Förtydligande avseende höjder på torn för  
föreslagen sträckning i "Åtgärdsvalsstudie:  
Linbana över älven år 2021"

# Höjder på torn

## Förtydligande 2016-02-18

Trafikkontoret, Göteborgs stad

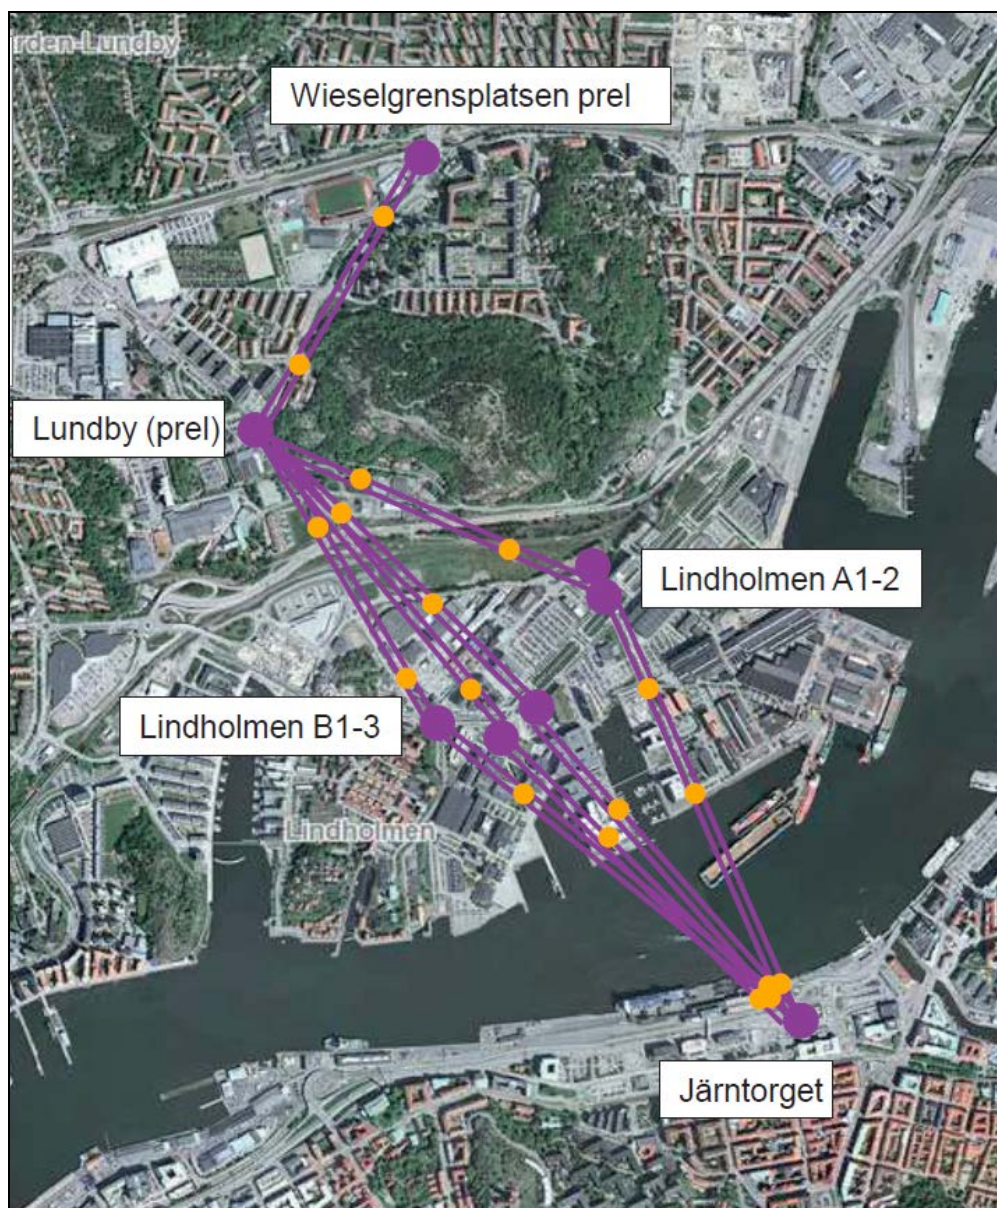
Bilden till vänster presenteras i trafikkontorets åtgärdsvalsstudie *Linbana över älven år 2021 – Remissversion januari 2016* (diarienummer TK2367/15).

Ett flertal remissinstanser bedöms kunna vara intresserade av tornens höjd och placering. Tornlägena är schematiskt illustrerade med orangea prickar i bilden till vänster och ska ses som preliminära. I fortsatt förprojektering och detaljplanering kommer dessa lägen justeras och specificeras.

Höjden på tornen är anpassad efter att klara en segelfri höjd på farleden > 45 m, samt att kunna passera över befintliga byggnader på ett säkert sätt.

Tornhöjderna ligger framförallt mellan 70-75 meter, i något fall lägre och i något fall uppemot 80 meter byggnadshöjd över marken. I fortsatt förprojektering och detaljplanering kommer dessa höjder justeras och specificeras.
